**CAVA PER L'ESTRAZIONE DI CALCARE  
IN LOCALITA' PIETRA DEL MELO"**  
**RICHIESTA DI PROROGA ALLA COLTIVAZIONE E RIPRISTINO**  
*Istanza per il Rilascio Provvedimento Autorizzativo Unico (P.A.U.R.)  
Art 27 D.Lgs. 152/2006*

**INERTI DI NIRO s.r.l.**  
(già DI NIRO MICHELE PIETRO)

**STUDIO GEOLOGICO, GEOMORFOLOGICO**  
**INTEGRAZIONI TECNICHE DI MERITO**

(rif. nota Regione Molise - Servizio Tutela e Valutazioni Ambientali, Fitosanitario regionale -  
prot. 156150/2025 del 31.10.2025)

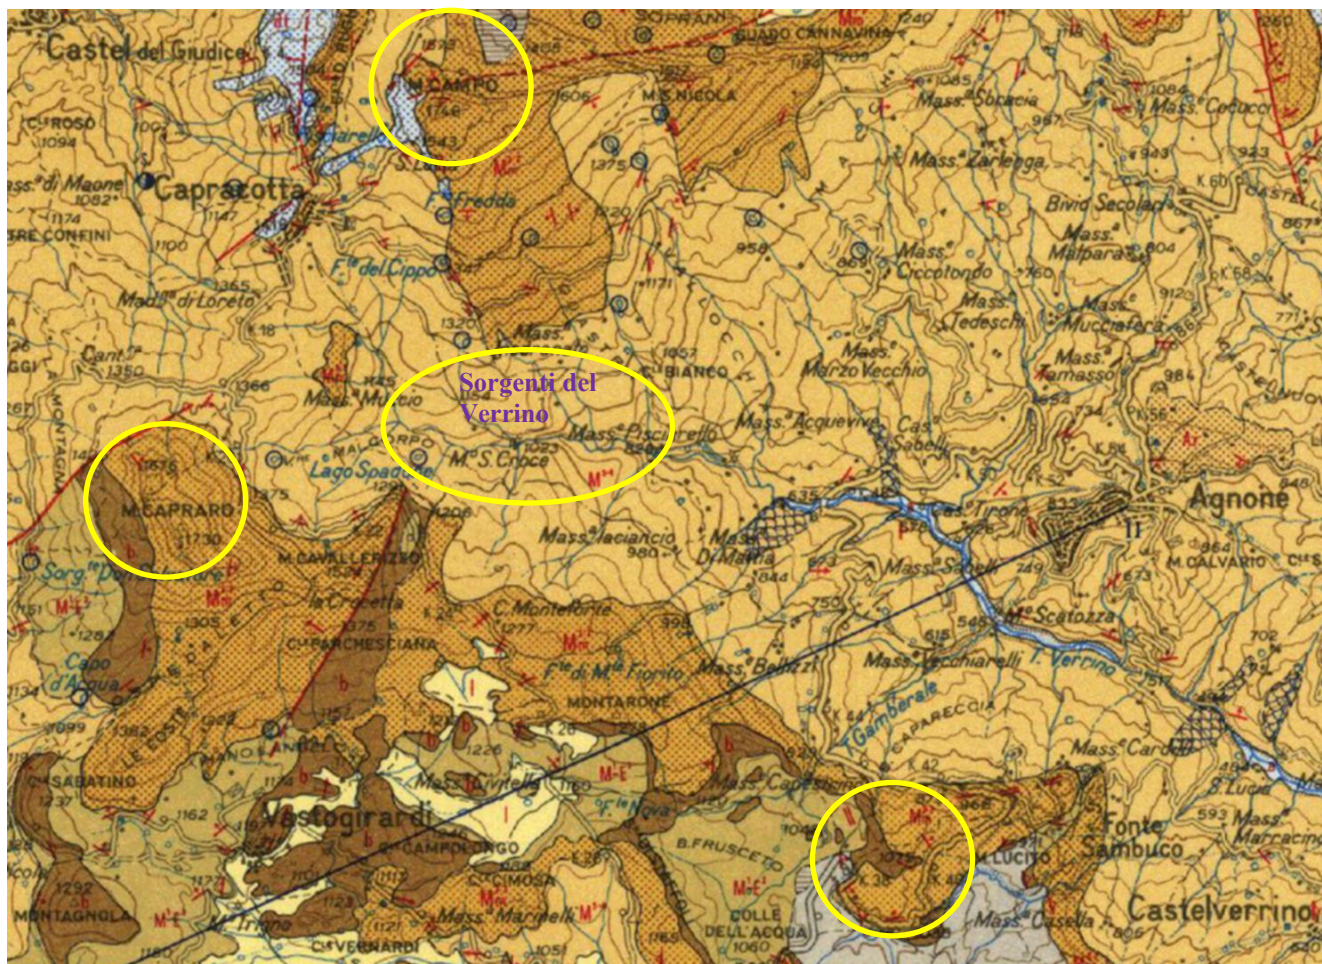
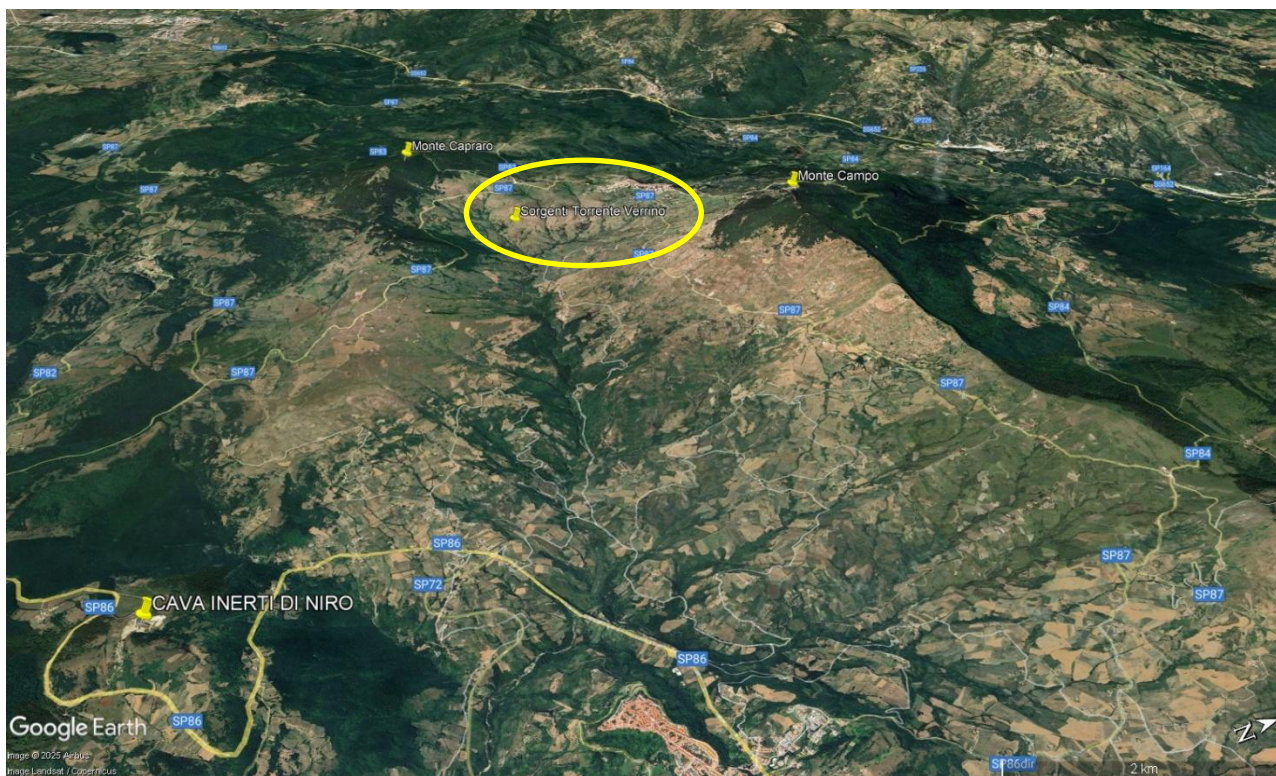
*“Relativamente agli Aspetti geologici ed idrogeologici, si rileva che l'elaborato integrativo prodotto affronta gli aspetti idrogeologici - trattati molto superficialmente in fase iniziale - senza, però, entrare nel dettaglio dei rapporti profondi tra la struttura del "Montarone", sul fianco occidentale del quale è situata l'area di estrazione, e la struttura di Monte Capraro, che rappresenta un acquifero di interesse rilevante nell'area.*

L'area sorgiva è ubicata a NW dell'area di cava e ad una distanza di oltre 6,00 km, ad una quota altimetrica ben maggiore di quella di cava e in contesto idrogeologico del tutto indipendente sia riguardo l'altitudine di emergenza della risorsa idrica sia per il bacino idrogeologico sotteso.

L'immagine riportata da Google Earth evidenzia bene quali siano i rapporti topografici e altimetrici che intercorrono tra le strutture di Monte Capraro e Monte Campo ai cui piedi sgorgano le Sorgenti del Verrino e la posizione della Cava Inerti Di Niro.

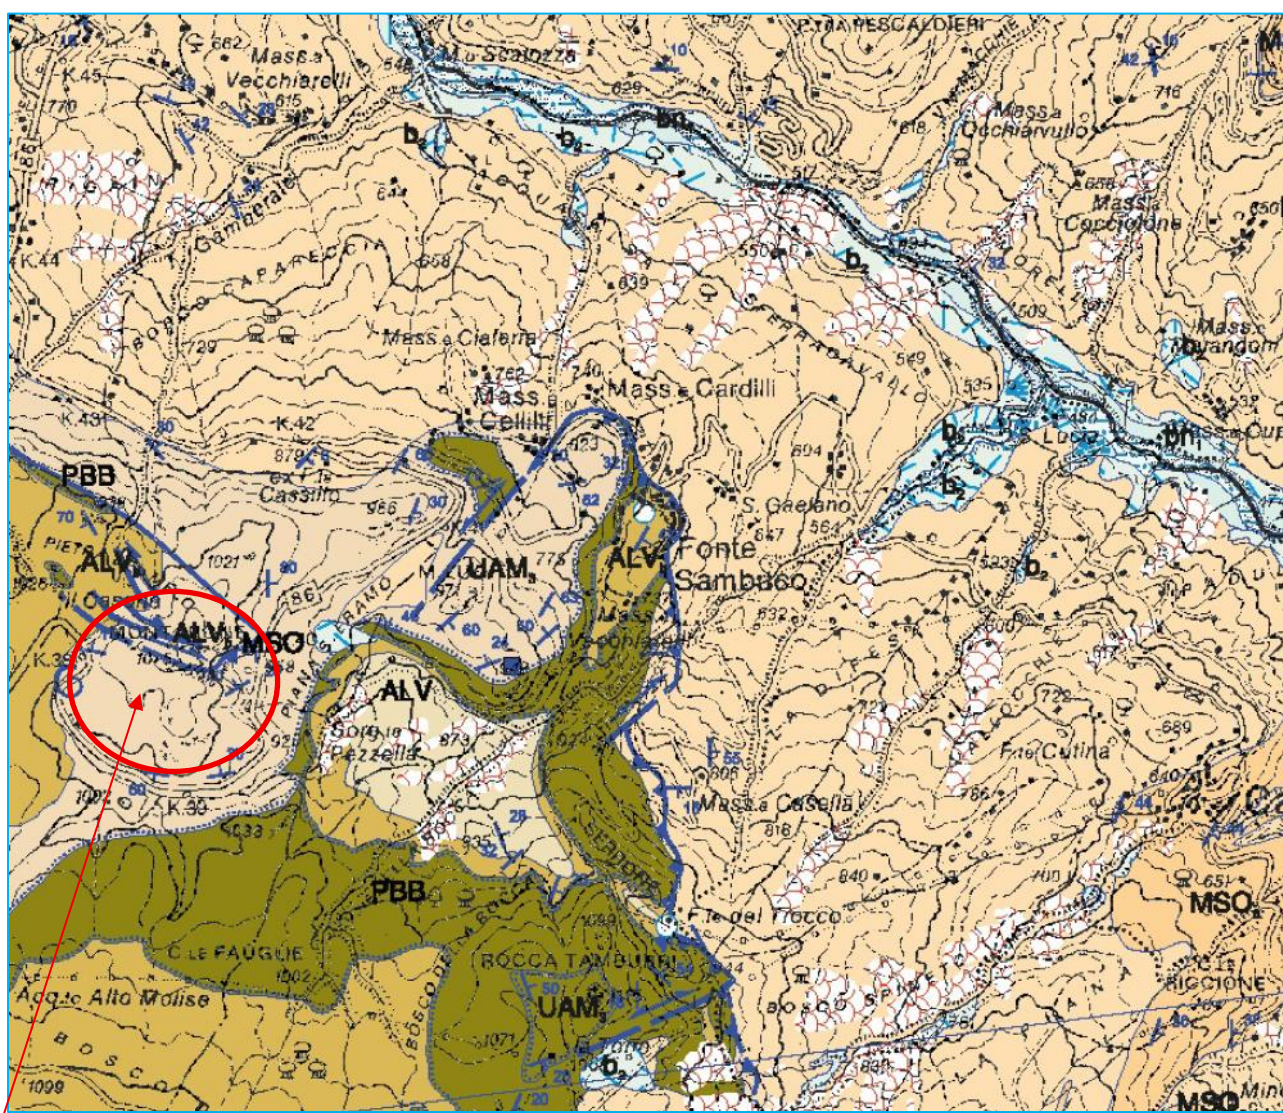
*Il Tecnico estensore della Relazione integrativa non definisce le direttrici di deflusso sotterraneo delle acque e, dunque, non esclude la possibilità che eventuali sostanze inquinanti prodotte nell'area di cava - anche per cause accidentali - possano contaminare la falda idrica. Ciò anche in considerazione delle precisazioni dello stesso estensore il quale, in più punti, ribadisce che l'elevata permeabilità dei litotipi presenti consente un transito molto rapido alle acque di origine meteorica (che, ovviamente, dilavano tutto ciò che ha a che fare con il processo di estrazione) fino all'acquifero di base.”*

Dallo stralcio della carta geologica d'Italia Foglio 153 "Agnone" 1:100.000 allegata si notano le numerose manifestazioni sorgentizie che si generano al contatto tra la cintura impermeabile -contrassegnata con il simbolo -M<sup>5-4</sup>- e le strutture carbonatiche (o prevalenti tali) di Monte Capraro e di Monte Campo.
